泊発電所3号炉審査資料

泊発電所3号炉 設置許可基準規則等への基準適合について 第14条（全交流動力電源喪失対策設備）

（審査会合における指摘事項回答）

2023年1月10日
北海道電力株式会社

審査会合指摘事項に対する文章と図の設備名の紐づけ対応

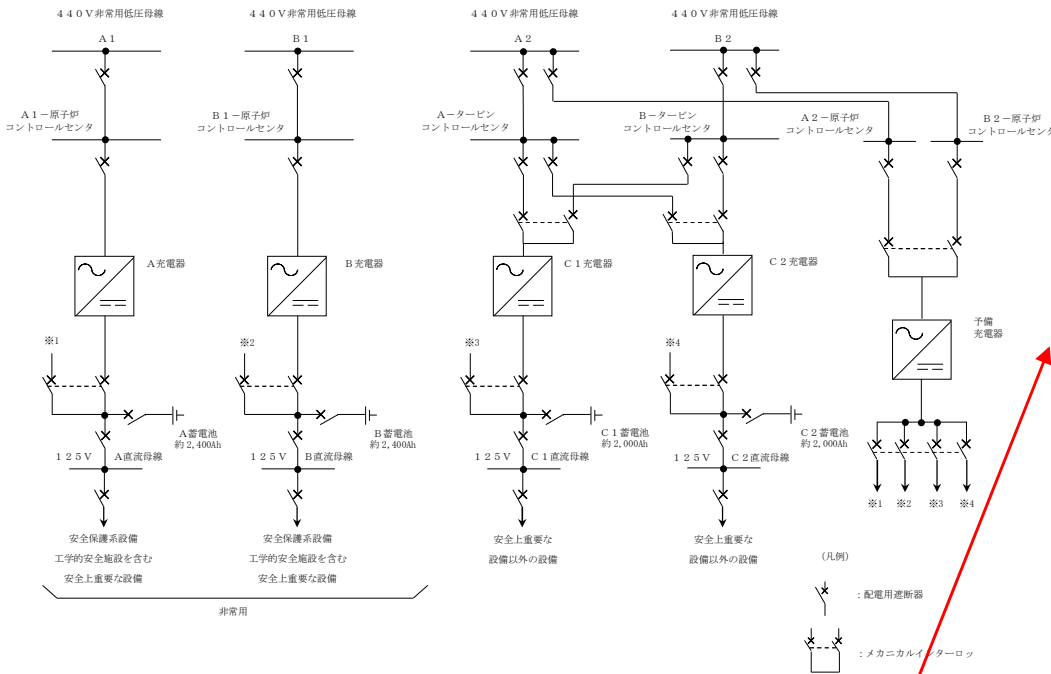
まとめ資料に関して、文章中に記載の設備名（蓄電池（非常用）、蓄電池（常用）、充電器、直流コントロールセンタ等）と図に記載の設備名（A 蓄電池、C1 蓄電池、A 充電器、A1 –原子炉コントロールセンタ等）が一致していない。適合性を説明する資料として、設備名を統一させることは行われていなければならない事項であるため、適切に修正すること。

文章	図（単線結線図）	対応
蓄電池 （非常用）	A蓄電池 B蓄電池	文章には設備の総称である「蓄電池（非常用）」を、単線結線図には設備の個別名称である「A蓄電池」、「B蓄電池」を記載している。図中に「蓄電池（非常用）」を併記して、文章中と図中の設備名の紐づけを行った。
蓄電池 （常用）	C 1 蓄電池 C 2 蓄電池	文章には設備の総称である「蓄電池（常用）」を、単線結線図には設備の個別名称である「C 1 蓄電池」、「C 2 蓄電池」を記載している。図中に「蓄電池（常用）」を併記して、文章中と図中の設備名の紐づけを行った。
充電器	A充電器 B充電器 C 1 充電器 C 2 充電器 予備充電器	文章には設備の総称である「充電器」を、単線結線図には設備の個別名称である「A充電器」、「B充電器」、「C 1 充電器」、「C 2 充電器」、「予備充電器」を記載している。図中に「充電器」を併記して、文章中と図中の設備名の紐づけを行った。
直流コントロールセンタ	A直流母線 B直流母線 C 1 直流母線 C 2 直流母線	文章の「直流コントロールセンタ」は、単線結線図に記載している「直流母線」を構成する設備の名称である。図中に「直流コントロールセンタ」を併記して、文章中と図中の設備名の紐づけを行った。
—	A 1—原子炉コントロールセンタ	文章中には記載がなく、単線結線図のみに記載していたものである。原子炉コントロールセンタは非常用低圧母線から給電される交流電力を充電器へ給電する設備であるため、非常用低圧母線に集約して、図から削除した。 また、他の「原子炉コントロールセンタ」、「タービンコントロールセンタ」についても同様である。

第10.1.3図 直流電源設備単線結線図 [14条-14]

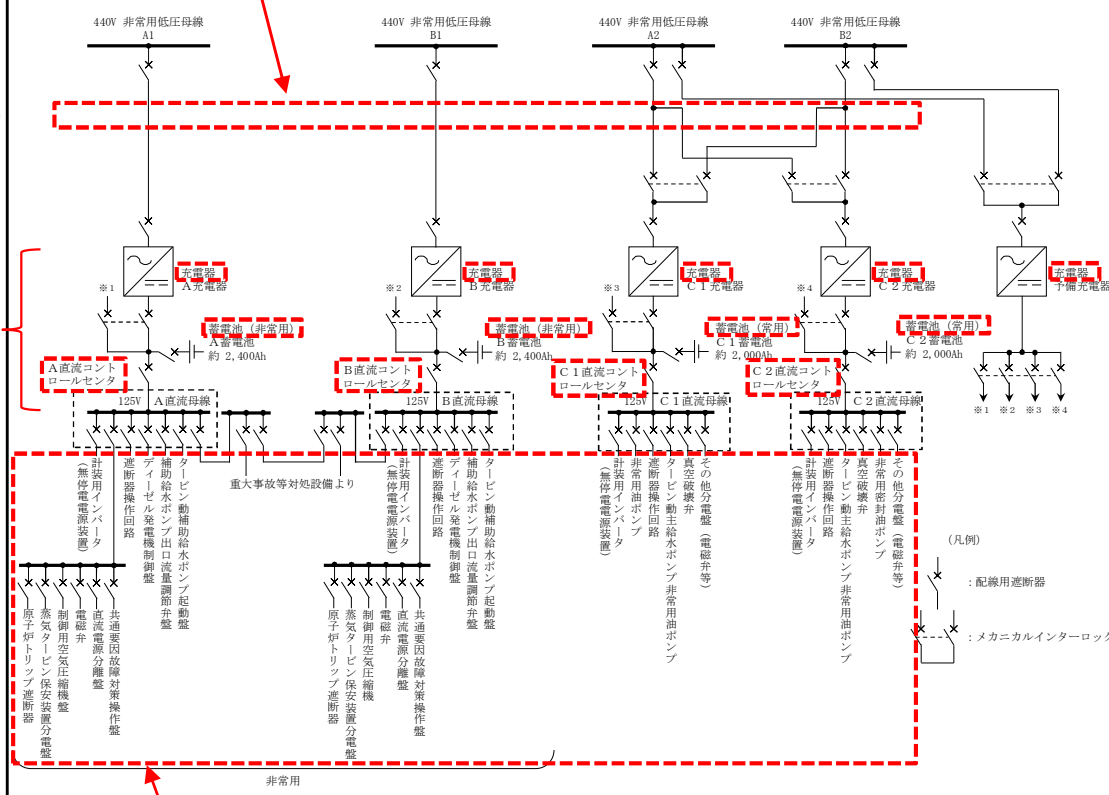
文章中に記載の設備名(「蓄電池(非常用)」, 「蓄電池(常用)」, 「充電器」, 「直流コントロールセンタ」)を併記した。

「原子炉コントロールセンタ」, 「タービンコントロールセンタ」の記載を削除した。

直流母線の負荷の設備名について他条文等との整合を図った。

- まとめ資料の直流電源設備の記載において、文章中には設備の総称を、図中には設備の個別名称を記載しており、文章と図の設備名が一致していなかった。文章と図の設備名を紐づけするため、文章中の設備名（蓄電池（非常用）、蓄電池（常用）、充電器、直流コントロールセンタ）を図中にも併せて記載することにより、設備名の紐づけを行った。
- また、まとめ資料中に記載の設備名について、他条文等との統一の観点から次の通り整合を図った。
